**Machbarkeitsstudie zur Mühlendamm Schleuse einschließlich Warnow-Schiffahrt vom 14.08.2018, Verfasser: Inros Lackner
Stellungnahme des Vereins Mühlendamm Schleuse e.V.**

**Größenvergleich der nutzbaren Maße des Schleusenbeckens
im Bestand (51,5 m x 6,5 m), in Variante I (40 m x 6.6.m) und in Variante II (15,0 m x 4,0 m)**

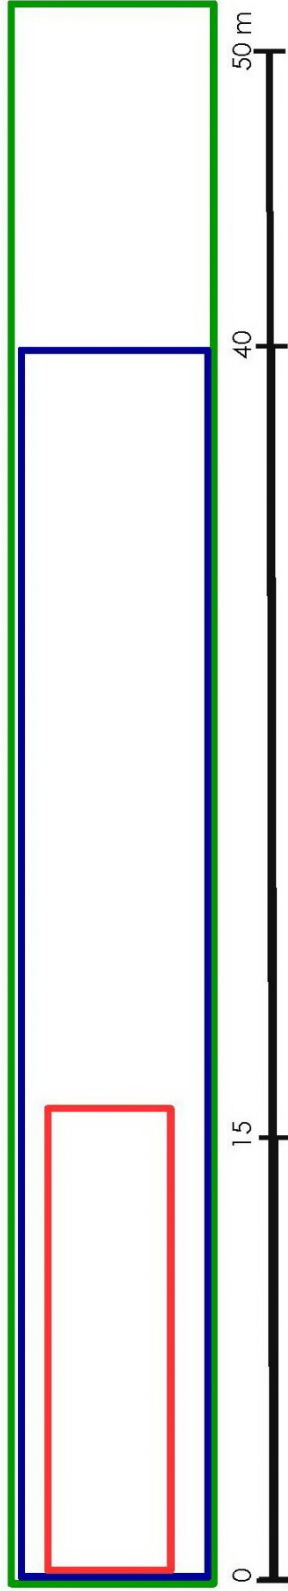
- a. Die Gesamtkosten zur Variante I wie in Tabelle 8, Seite 33 der Studie dargestellt mit +4,5 % in jeder Hinsicht unbedeutend sind.
 - b. Niemand mit Sicherheit sagen kann, welche Bootstypen in 10 oder 20 Jahren die Schleuse passieren können und wie die Befahrbarkeit der Oberwarnow zukünftig aussehen wird. Mit einer 15 m – Schleuse werden nicht nur alle Zukunftsmöglichkeiten verhindert, sondern sie ist jetzt schon ein Hindernis für

gängige Bootstypen (wie z.B. Achter-Ruderboote, Kirchboote), wie die Skizze in der Anlage 1 sichtbar darstellt. Damit können nach unserer Meinung auch zu wenig Boote gleichzeitig während der Saison geschleust werden und längere Wartezeiten führen eher zu Unmut und Ablehnung als zu steigenden Umsätzen vor Ort. Auch touristisch sehen wir in einer größeren Schleuse eine höhere Bedeutung und Anerkennung.
